○委員の意見及び意見に対する都市計画決定権者による環境影響評価準備書について

資料3-1

岐阜羽島衛生施設組合次期ごみ処理施設整備事業に係る環境影響評価準備書について

図 1 障害範囲予測図

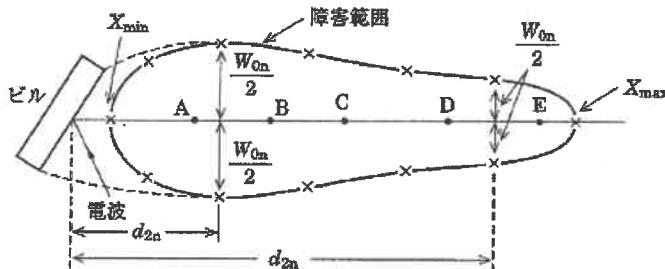
【木村委員】	意見の箇所 意見等	都市計画決定権者の見解 事業の推進にあたっては、住民生活の安全に留意してまいります。したがつて特段の富見はない。住民生活の安全に留意し引き続き検討を進められたい。
8.10-6	B.10.2(4) 予測計算式 (NHK) B.10.2(4) W0の式	1. 使用したに予測式の出典の詳細を示して頂きたい。根拠の明示が必要だと考えます。 2. 式中のd2の定義が見当たらないので、追加して頂きたい。正確さが必要だと考えます。
	B.10.2(4) D/Uの式 B.10.2(4) D/Uの式	3. 式中のD1とExdの定義が見当たらないので、追加して頂きたい。正確さが必要だと考えます。
8.10-7	B.10.2(4) W0/2の式	4. D/Uの式中のD2が前ページのD2でなければ、その定義を追加して頂きたい。正確さが必要だと考えます。
	B.10.2(4) W0/2の式	5.両辺にW0/2があるのは式としておかしく、「e0の定義も見当たらないので、見直しと追加を行つて頂きたい。正確さが必要だと考えます。
	B.10.2(5)「…反射障害は発生しないと予想され…」	6. 「反射障害は発生しないと予想される」根拠(予測計算の数值などを示して頂きたい。また、予測計算に既存のツールを使用したならばそのツール名を示して頂きたい。根拠の明示と正確さが必要と考えます。

反射障害の障害範囲は以下のように示される(図 1 参照)。

評価点における障害範囲の片側幅  $W_0/2$  を求めることで障害範囲図が求められる。

今回の予測では、各評価点における障害範囲の片側幅  $W_0/2$  がいずれも 0 であったため、反射障害は発生しないと予測された(表 1 参照)。
